Parere n. 265 del 20 maggio 2022

| Progetto | <p>Procedura di valutazione d'impatto ambientale ai sensi dell'art. 23 del D.Lgs 152/2006 e ss.mm.ii.</p> <p>Impianto per la produzione di energia elettrica da fonte rinnovabile eolica, denominato Parco Eolico Borgo Mezzanone, costituito da 24 aerogeneratori, ciascuno di potenza nominale pari a 5,425 MW, per una potenza complessiva di 130,20 MW nei comuni di Foggia e Manfredonia.</p> <p>ID_VIP: 4771</p> |
| Proponente | Parco Eolico Borgo Mezzanone S.r.l. |

Figura 2 – Stato dei luoghi

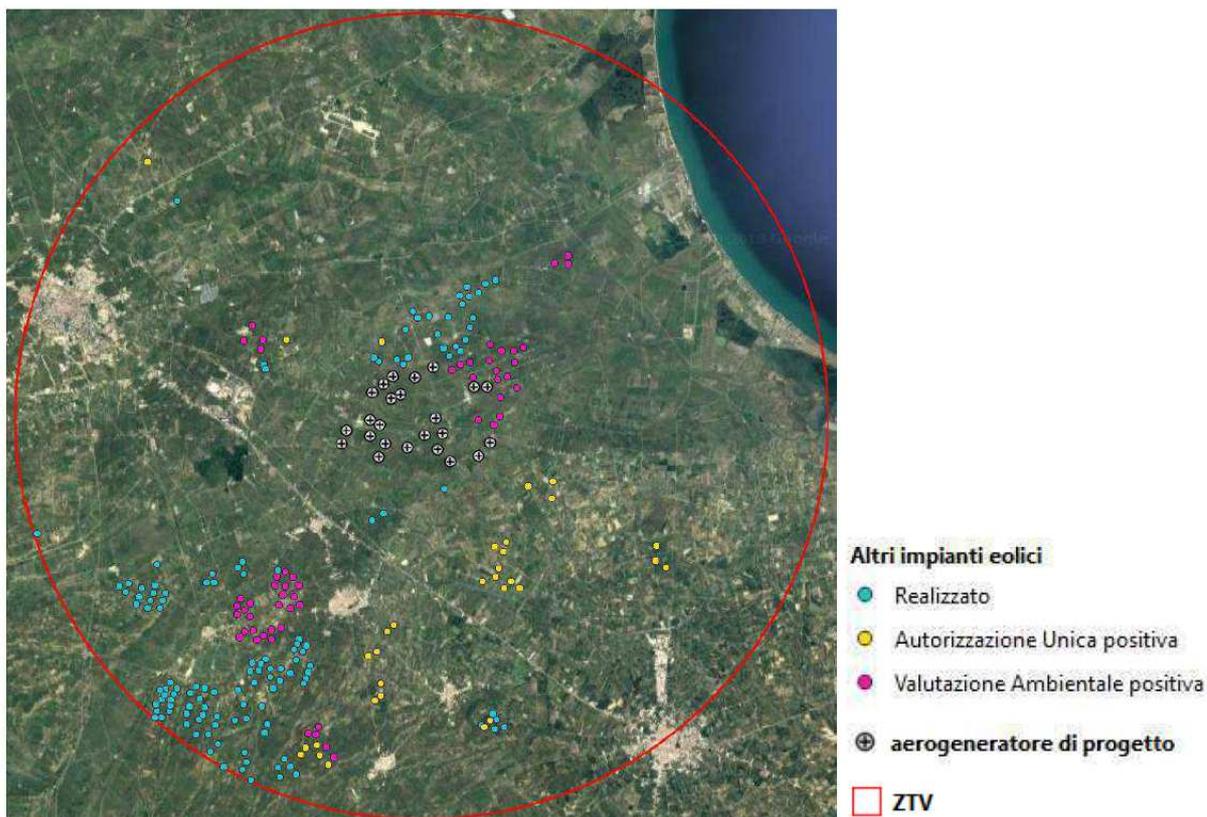
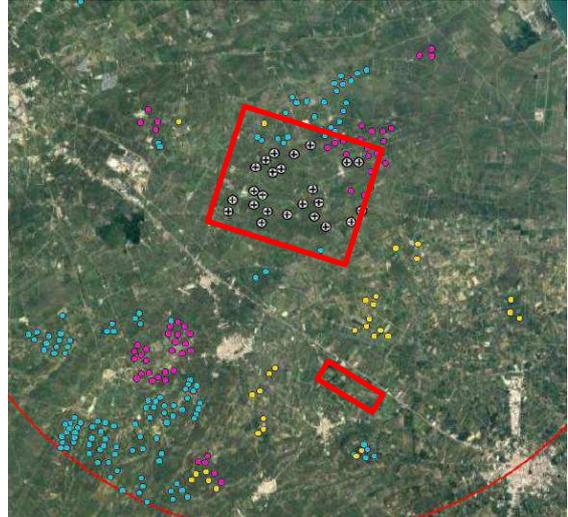
- Il numero di aerogeneratori complessivi all'interno della ZTV risulta pari a 215, di cui 128 aerogeneratori realizzati, 55 dotati di valutazione ambientale positiva e i restanti 32 di autorizzazione unica positiva.

- Nel documento "Piano di Utilizzo terre e rocce da scavo" sono presenti riferimenti ad altre opere da realizzare nello stesso ambito regionale (vedi ID VIP 5280 "Impianto eolico composto da 15 aerogeneratori da realizzarsi nei territori comunali di Brindisi, Mesagne, San Donaci, San Pancrazio e Cellino San Marco").
